**Изменение № 1 ГОСТ 12120—82 Банки металлические и комбинированные.
Технические условия**

**Постановлением Государственного комитета СССР по стандартам от 18.07.85
№ 2275 срок введения установлен**

Черт. 1

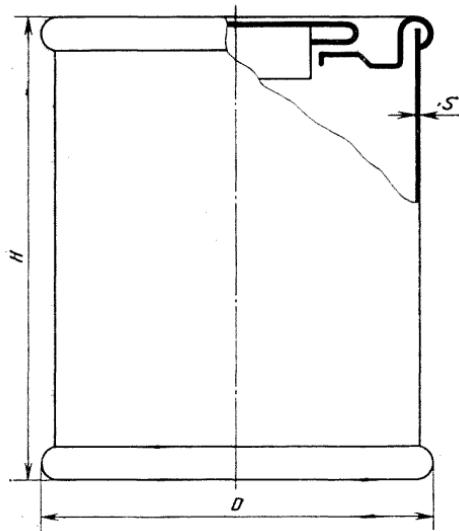
Пункт 1.1 изложить в новой редакции: «1.1. Банки должны изготавляться с закатной сборной (кольцо крышки и вдавливаемая пробка) крышкой по черт. 1.
